**MİMAR SİNAN GÜZEL SANATLAR ÜNİVERSİTESİ**  
**MİMARLIK FAKÜLTESİ BİNASI'NIN**  
**TAŞIYICI SİSTEM GÜVENLİĞİ KONUSUNDA**

**TEKNİK RAPOR**

*Mimar Sinan Güzel Sanatlar Üniversitesi, Mimarlık Bölümü*  
*Mart 2020*

Şekil 11. Uygulanmış olan zemin iyileştirme sistemi tipik kesiti (Temelkon).

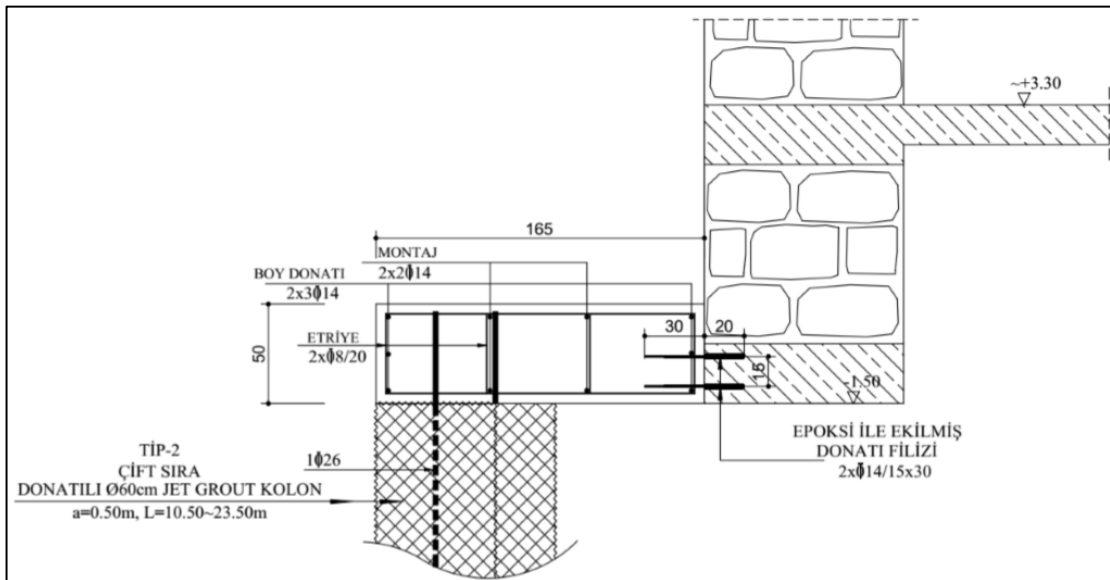
- *Jetgrout kolonlarının imalat tekniği de göz önünde bulundurulduğunda şekilde (Şekil 11) gösterildiği gibi Kumtaşı – Siltaşı (anakaya) birimine fiziksel olarak soketlenmesi mümkün değildir. İmalat sırasında kaya birimin tamamen ayrılmış üst zonunda bir miktar delgi yapılabilmiş olsa da bu birimin çimento enjeksiyonuyla yırtılarak/genişletilerek burada projede gösterildiği gibi 60cm çapında bir çimento kolonu oluşturulması söz konusu değildir.*

- *Zemin iyileştirme amacıyla bina içinde daha önce yapılmış çalışmalar Dekanlık Bloğunu da kapsayacak şekilde genişletilmelidir. Ancak bunun için hazırlanacak uygulama projesinde mini jetgrout kolonları yerine bölgenin ana kayası olan Trakya Formasyonu'nun Kumtaşı – Siltaşı birimlerine fiziksel olarak soketlenme imkânı olan mini kazıklar tercih edilmesi önerilmektedir.*

- *Dış cephedeki çift sıra donatılı jetgrout kolonu sistemi Dekanlık Bloğunu da çevreleyecek şekilde uzatılmalıdır. Ancak bu işlem yapılırken donatı olarak normal inşaat demiri yerinde ana kayaya fiziksel olarak soket yapılabilecek ve düşey yük de taşıyabilecek çelik borular tercih edilmelidir. Bina içinde yeni yapılacak radye temel bu sistemi de içine almalı ve rijit bağlantısı sağlanmalıdır.*

Şekil 12. Donatılı jetgrout – yığma duvar temeli bağlantısı (Temelkon Projesi).

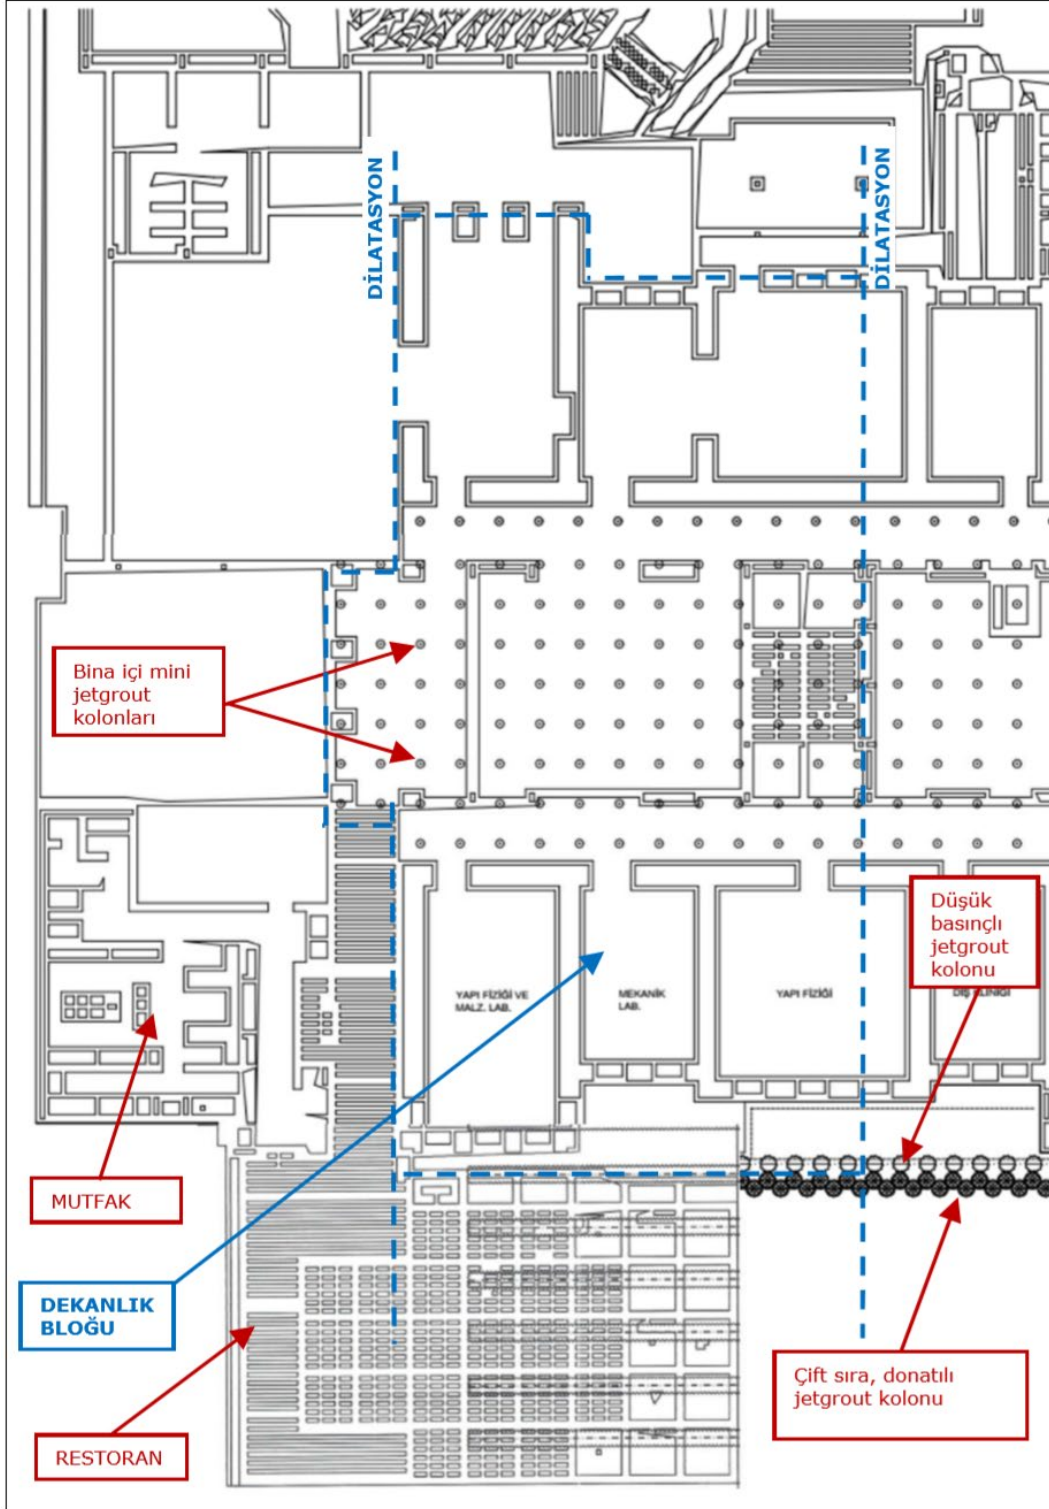
- *Ancak yine de Dekanlık Bloğu dışında yapıda ciddi boyutta bir çatlak ilerlemesi olmamasından yola çıkılarak, yapılmış olan zemin iyileştirme uygulamasının büyük ölçüde olumlu sonuç verdiği söylenebilir. Dış cephe boyunca imal edilmiş olan donatılı jetgrout kolonlarının mevcut yığma duvarların temellerine bir başlık kirişi vasıtasıyla epoksi ile filiz ekilmek suretiyle bağlanmış olması da yerinde bir tercih olarak göze çarpmaktadır (Şekil 12).*

Şekil 14. Nervürlü kirişlerin yönünün değiştiği bölge, koridor boyunca ayrılmının görüldüğü bölge.

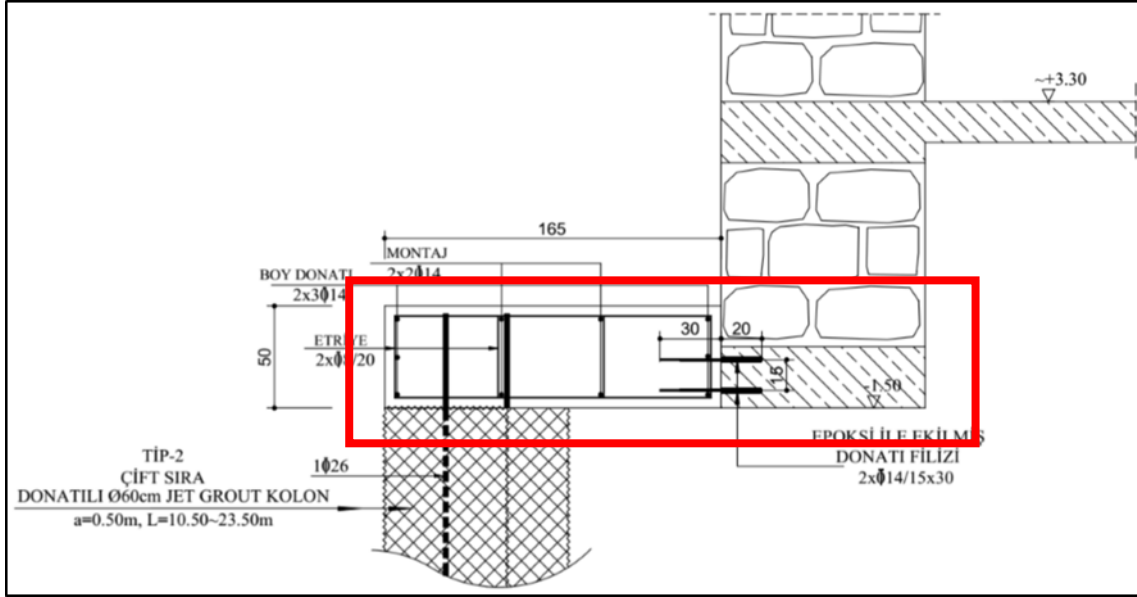
Şubat ve Mart 2020 tarihlerinde yapılan gözlemlerde yukarıda bahsedilen hasarların Dekanlık Bloğu ile sınırlı kalmadığı ve yapının diğer bölümlerinde, koridor boyunca betonarme sistem ile yığma duvar arasında açılmaların ilerlediği görülmektedir. Yığma kısım içindeki betonarme nervürlü döşemede kiriş yönü koridora göre değişmektedir. Dolayısıyla yapı zemin ve normal katlarda kara ve deniz tarafında betonarme döşemeli yığma, orta kısımda ise betonarme olmak üzere iki ayrı taşıyıcı sisteme sahiptir. Bu iki ayrı sistem birbirine ankre edilmediği için yatay yük aktarımı sadece sürtünme kuvveti ile olmaktadır. Çatı katında ise betonarme döşeme mütemadi, tek parça olarak inşa edilmiştir. Bununla birlikte yapının özgün halinde ahşap olan döşemesi dönem içinde betonarme olarak yeniden inşa edildiği için yapı yükleri de önemli bir miktarda artmıştır. Geoteknik raporunda da belirtildiği gibi deniz tarafında uygulanmış zemin iyileştirme sistemindeki eksikliklerin (imalat uygulamaları, çift sıra donatılı jet grout kolonların bina köşesinde teşkil edilmemesi, vb.) yığma yapı temellerinin oturmasını ve dönmesini engelleyememesi sonucu bahsedilen hasarların oluştuğu düşünülmektedir (Şekil 14).

Şekil 15. Donatılı jetgrout – yığma duvar temeli bağlantısı (Temelkon Projesi), kontrol edilecek bölgeler.

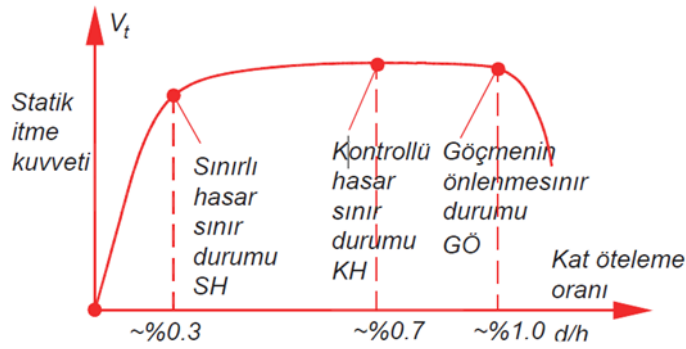
Yapıdaki mevcut hasarlar değerlendirildiğinde, imal edilmiş olan donatılı jetgrout kolonlarının mevcut yığma duvarların temellerine bir başlık kirişi vasıtasıyla epoksi ile filiz ekilmek suretiyle bağlantısının ve yığma duvarlar altında bulunan hatılların yerinde olup olmadığı muayene çukurları vasıtasıyla mutlaka kontrol edilmelidir (Şekil 15).
